Piano di Governo del Territorio **Documento di Piano**

**C. Studio comunale di gestione del rischio idraulico (ScGRI)
Del.C.C. 16 del 27 aprile 2023**

**ALLEGATO 2 – MODULO DESCRIZIONE DELLE PROPOSTE DI AGGIORNAMENTO ALLA CARTOGRAFIA
DEI PIANI DI BACINO**

Comune: Cremona

Proposta di modifica Area RME (L267/98) in corrispondenza del Naviglio Robecco

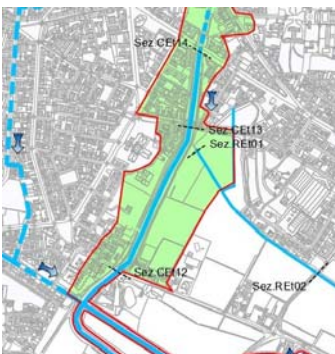
Le proposte di modifica riguardano la ripermetrizzazione dell'area RME del Naviglio Robecco e la ridefinizione del grado di pericolosità idraulica nelle aree prossime al Naviglio Civico e al Cavo Cerca, a seguito dei recenti lavori di mitigazione del rischio "Adeguamento sezioni idrauliche del Canale Quistra a difesa del nodo idraulico di Cremona nei comuni di Pozzaglio ed Uniti e Corte De' Frati" eseguite e collaudate nel 2022 ai sensi del comma 8 dell'art. 14 del Regolamento Regionale della Lombardia n.7 del 23 nov. 2017

Area RME Naviglio Robecco≈254680 mq

Proposta Area RME Naviglio Robecco≈137123 mq

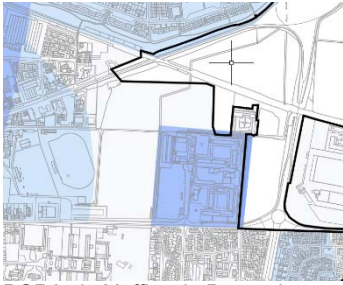
Le proposte di modifica riguardano alcune aree all'interno del Comune di Cremona (ed esterne alle Zone I ex Aree L.267/1998), a seguito delle valutazioni fatte a partire da un'analisi morfologica del terreno e dai risultati ottenuti dai modelli idraulici dei principali corsi d'acqua interessanti il Comune di Cremona.

Le principali modifiche della pericolosità in alcune aree prossime al centro di Cremona, sono le seguenti:

- Riduzione della piccola area tra via Maffi e via Postumia e quella corrispondente al sottopasso tra SP10 e ferrovia: la riduzione del poligono di allagamento è giustificata dal fatto che il quartiere a est di via Maffi risulta essere sopraelevato rispetto all'area agricola a Ovest.

- si sono ampliate o modificate alcune aree a pericolosità elevata H4, che passano in PGR P3/H, nelle aree tra centro città e il Boschetto, lungo Naviglio e Fregalino: come nel caso precedente, è stata valutato l'andamento altimetrico del terreno in relazione ai risultati di tiranti e velocità dei modelli idraulici implementati.

- allargata l'area P3/H, derivata da una stima di pericolosità H4, nell'area del Parco Po a sud della città: l'intera area ricade all'interno dello scenario L del PGR per il Fiume Po (Ambito RP) e della Fascia C del PAI. Inoltre, tutta l'area risulta confinata da rilevati arginali che ostacolerebbero il drenaggio delle acque.
